Многофункциональный гостиничный комплекс с подземной автостоянкой по адресу: г.Москва, проспект Мира, вл.222/2

ЭСКИЗ АВТОРСКОГО НАДЗОРА №35

Корректировка отверстий в плите покрытия паркинга. Зона ТП1

Плита перекрытия на отм. +0,000 в/о 2.0 -3.0/A.0-Б.0

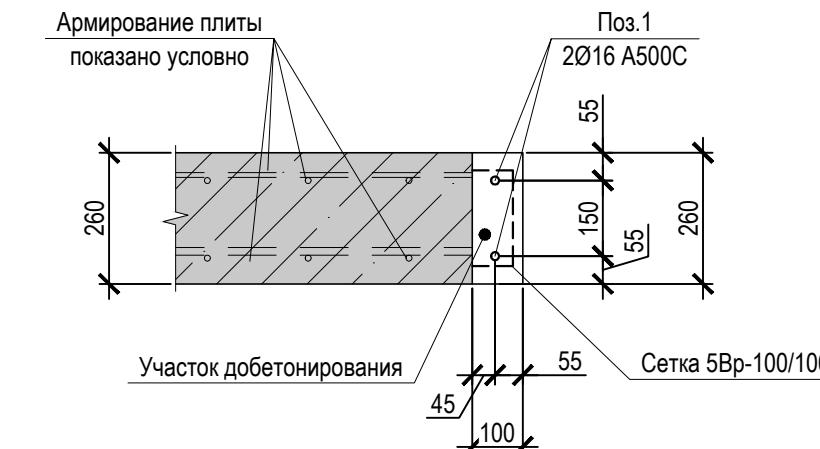
№ отв.	Размеры b x h, мм	Примечание
Отв. 174	1445x500	4 (AP)

Ведомость расхода материалов усиления

Поз.	Обозначение	Наименование	Кол.	Объем, ед., м ³	Примечание
1	ГОСТ 34028-2016	Ø16 A500C	п.м.	11.6	
2	Сетка	5Вр-100/100	м ²	1.74	
3	Участок добетонирования	Бетон В40 W8 F150	м ³	0.12	
4	Углехолст системы ПРАКТИК	Углехолст b=300 мм L=8,0 м.п.	м ²	2.4

1. Данный эскиз разработан в дополнение к разделу КЖ0.7.
2. Стержни поз.1 устанавливать в предварительно просверленные отверстия на ц/п раствор. Перед установкой стержней отверстия очистить от пыли, грязи, воды и масла.
3. Участок добетонирования допускается заделывать альтернативным способом.
4. Все отверстия в ж/б стенах и перекрытиях по завершении монтажа коммуникаций забетонировать с пределом огнестойкости не ниже пересекаемых ограждающих конструкций.
